Instituto Provincial de la Vivienda

Programa Provincial de Mejoramiento de Viviendas "MEJORO MI CASA"

COMUNICADO N° 1 (sin consulta)

Grupo N° 8: Guaymallén (52) y Maipú (40)

12.1 Cubiertas livianas con rollizos

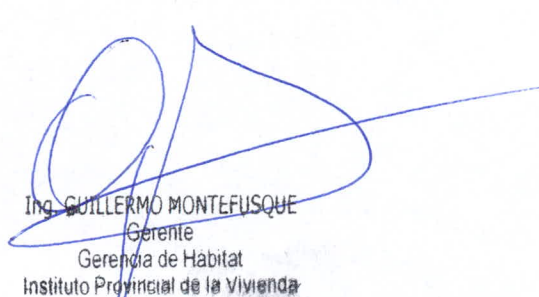
Se comunica a las empresas oferentes que la cotización y ejecución de la obra del ítem correspondiente al **Artículo 12° TECHOS. 12.1 Cubiertas livianas con rollizos** del Pliego de Especificaciones Técnicas Particulares queda redactado de la siguiente manera:

Cubierta de techos: Se materializa mediante cubierta de chapa acanalada sinusoidal N° 25, que se colocará en sentido de la pendiente de techo y con solapes longitudinales de 10 cm atornillada con tornillos autoperforantes y arandela de neopreno. Se colocarán ocho tornillos por m² de techo, como mínimo.

Las chapas serán de una sola pieza en el sentido longitudinal, es decir desde la cumbrera al alero.

Los aleros tendrán una longitud mínima de 0.55m y superarán en todos los casos en 5cm a la cenefa de madera de 1" cepillada. Bajo chapa y en sus extremos libres se colocará una banda de espuma de polietileno embebida en asfalto (compriband) para sellar la onda de la misma.
